ADENDUM #1

A las compañías que retiraron las Bases de Licitación Pública Nacional LPN-MPC-GT-16-2024 “PAVIMENTACIÓN CALLEJON LA SIRENA, BARRIO CIENAGUITA, PUERTO CORTES, CORTES, HONDURAS”, se les aclara lo siguiente:

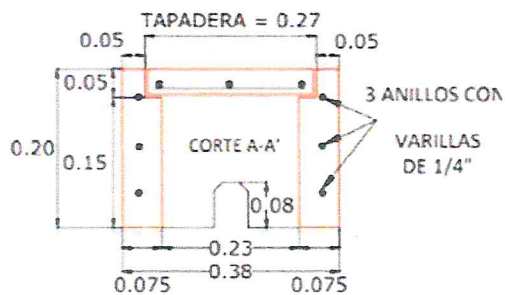
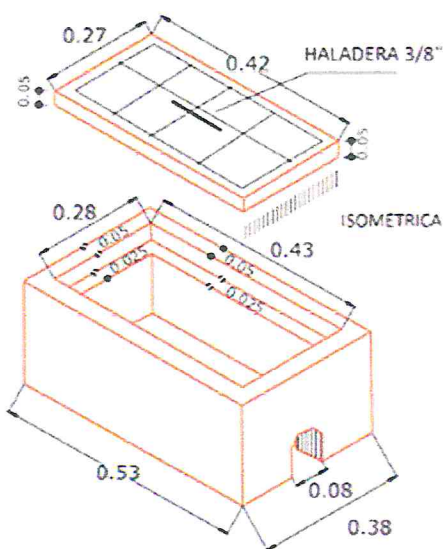
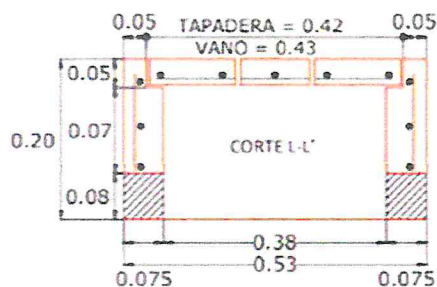
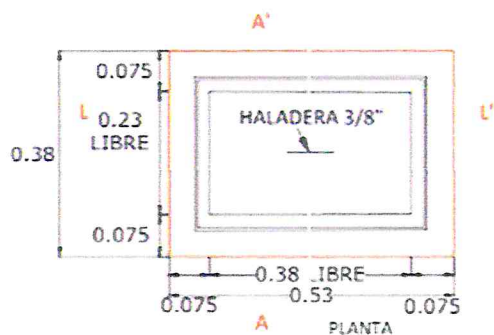
1. Favor enviar detalle de las instalaciones Hidráulicas, como ser:

- Detalle Pozos de inspección.

DETALLE JUNTAS EN PAVIMENTO

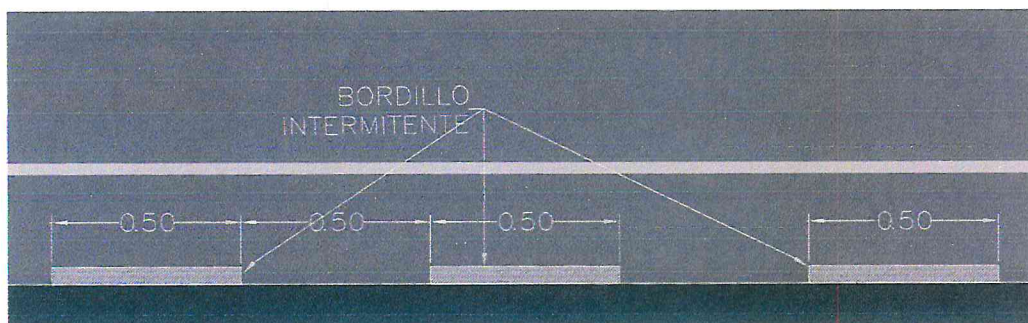
- Favor enviar plano de juntas en el pavimento

- Favor enviar detalle de juntas de corte en el pavimento (separación)

- El aserrado de las juntas se realizará con disco de 1/8 de pulgada , con profundidad de corte igual a 1/3 del espesor de la losa de Concreto Hidráulico.

-Juntas Transversales de Construcción

Varillas Corrugadas de 3/8" de 65 cm de longitud y colocadas a una separación de 50 cm.

-Junta Longitudinal de Construcción

Varillas corrugadas de 1/2" de 65 cm de longitud y colocadas a una separación de 75 cm.

-Pasadores

Varilla lisa No.4 (1/2"), longitud de 60 cm, a cada 30.00 cm.

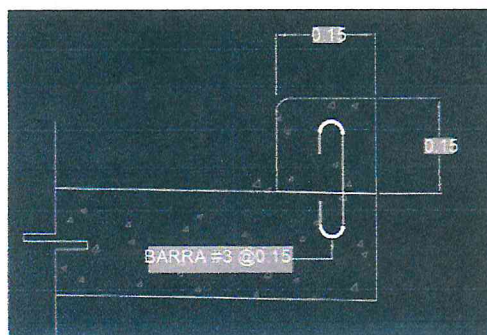
- Favor enviar detalle de bordillo intermitente.
 $R/\text{F}'C = 3000 \text{ PSI}$, Refuerzo varilla #3 a cada 0.15m, acero grado 60
